「アダプター No.8」仕様変更のご案内

さて、このたび「No.8 アダプター」の仕様を下記の通り変更いたします。

外観

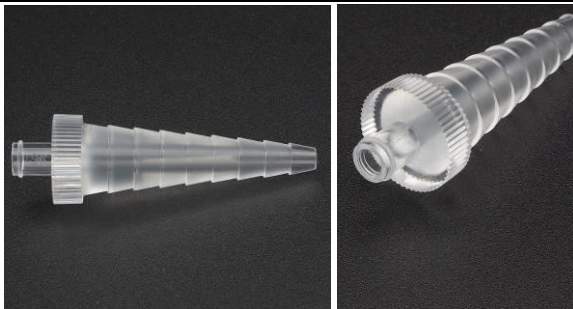
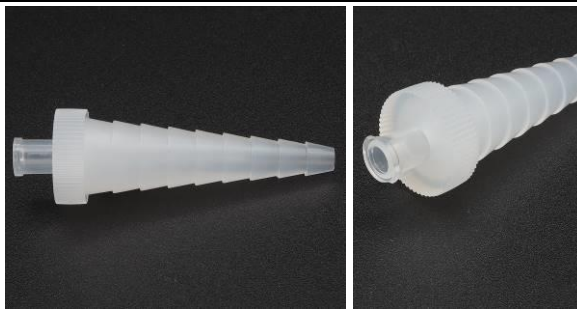
従来までのスリップ式との接続は可能なまま、ロック式のシリンジとの接続も可能となりました。

従来	新
材質	TPX樹脂	PP樹脂
形状	ルアースリップ対応	ルアースリップ・ロック対応

シリンジ側直径：約 6.8mm	シリンジ側直径：最大約 7.83mm
